Date: **Mars 1995**  
Section: **12**  
Sujet: **Boyaux flexibles des freins**  
Application: **Voir ci-dessous**

Afin d'assurer la conformité de votre véhicule avec la norme FMVSS n° 106 de la loi fédérale sur la sécurité des véhicules automobiles, vous devez remplacer certains boyaux de freins de votre véhicule selon la marche à suivre appropriée selon votre modèle de véhicule.

FIGURE 1

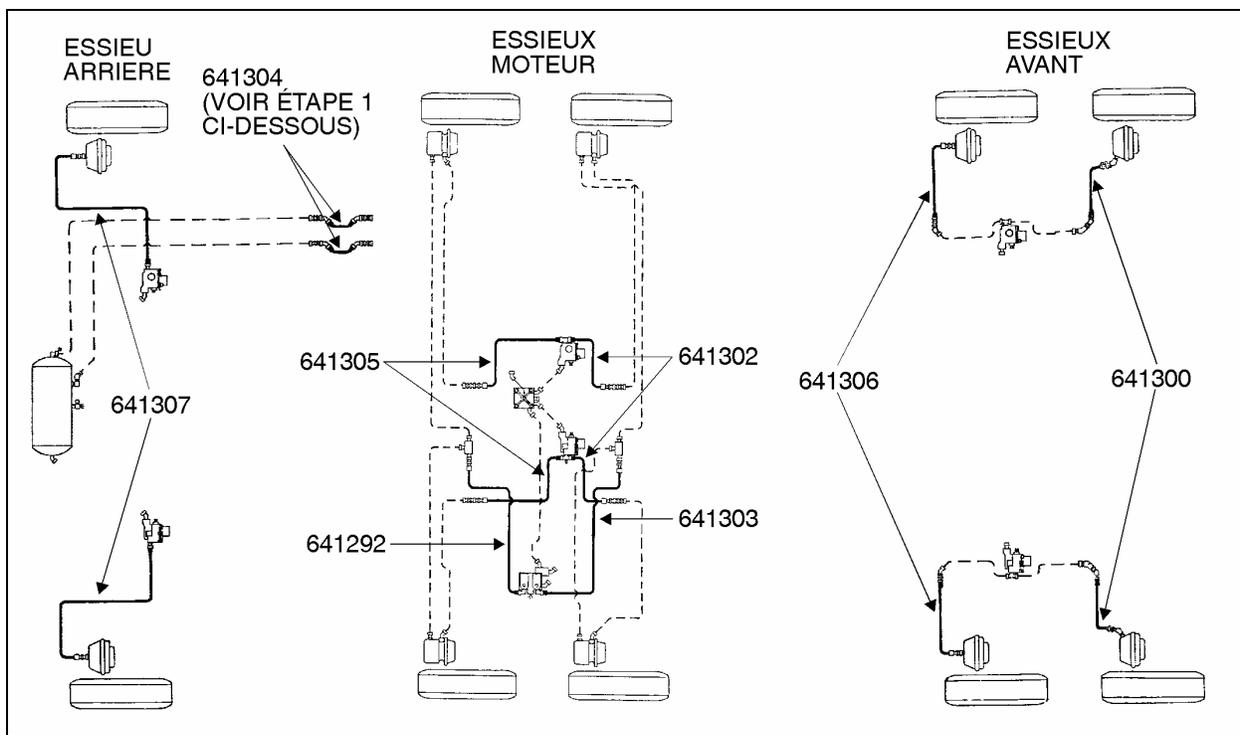
C. La figure 1 représente les boyaux de freins qui doivent être remplacés (les numéros de pièce des boyaux qui doivent être utilisés sont identifiés sur la figure). Chacun de ceux-ci doit être remplacé selon la démarche décrite à l'étape B.

1. Les deux boyaux #641304 (Fig. 1) sont situés dans le compartiment de l'articulation. Pour avoir accès à ce compartiment, ouvrir le compartiment à bagage situé immédiatement à l'arrière de l'articulation du côté gauche du véhicule. Dévisser les vis à tête phillips qui retiennent le panneau situé vers l'avant du compartiment, enlever le panneau, puis identifier les deux boyaux (Fig. 2) qui doivent être changés selon la procédure à l'étape B.
2. Les autres boyaux (voir numéros de pièce sur la figure 1) sont situés dans les sections des essieux arrière (5<sup>e</sup> essieu), moteur (3<sup>e</sup> et 4<sup>e</sup> essieux) et avant (1<sup>er</sup> et 2<sup>e</sup> essieu). L'accès se fait par le dessous du véhicule.

FIGURE 3

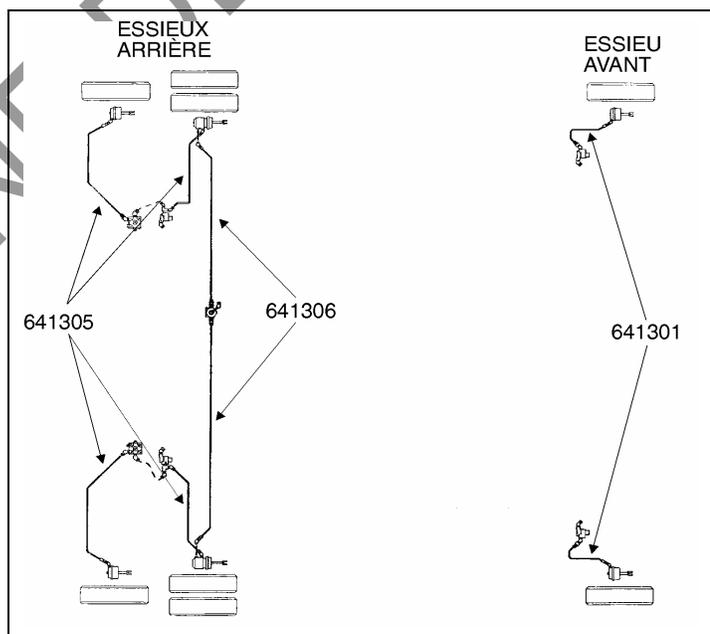
B. La figure 3 représente les boyaux de freins qui doivent être remplacés (les numéros de pièce des boyaux qui doivent être utilisés sont identifiés sur la figure). Chacun de ceux-ci doit être remplacé selon la démarche décrite à l'étape A.

Tous les boyaux sont situés dans les sections des essieux avant et arrière. L'accès se fait par le dessous du véhicule.

FIGURE 4

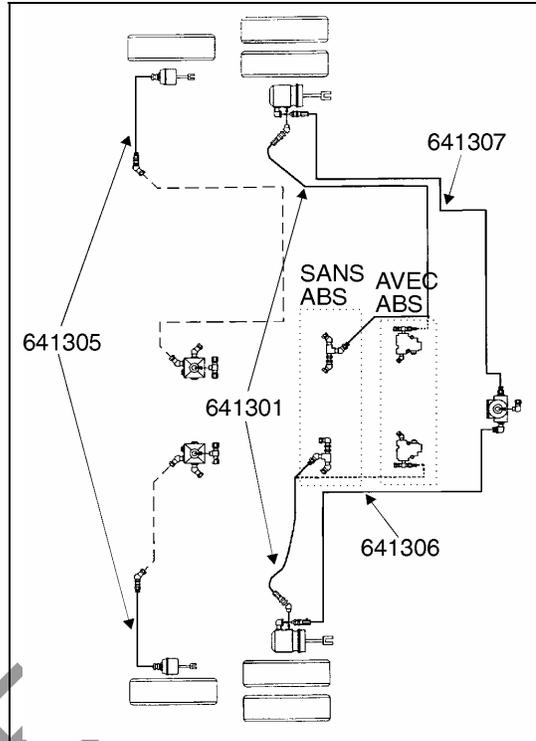
- B.** La figure 4 représente les boyaux de freins qui doivent être remplacés (les numéros de pièce des boyaux qui doivent être utilisés sont identifiés sur la figure). Chacun de ceux-ci doit être remplacé selon la démarche décrite à l'étape **A**.

Tous les boyaux sont situés dans la section des essieux arrière. L'accès se fait par le dessous du véhicule.

FIGURE 5

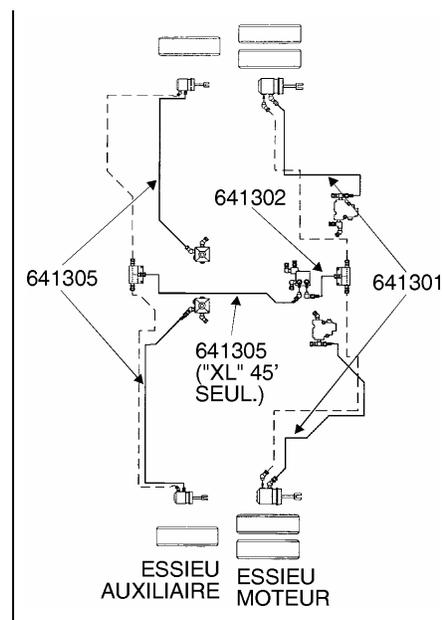
**B.** La figure 5 représente les boyaux de freins qui doivent être remplacés (les numéros de pièce des boyaux qui doivent être utilisés sont identifiés sur la figure). Chacun de ceux-ci doit être remplacé selon la démarche décrite à l'étape **A**.

Tous les boyaux sont situés dans la section des essieux arrière. L'accès se fait par le dessous du véhicule.

**Remarque:** Pour les véhicules "XL" 40', le boyau qui relie la soupape relais du frein de stationnement au collecteur des freins de stationnement de l'essieu auxiliaire (Fig. 5), ne doit pas être changé.
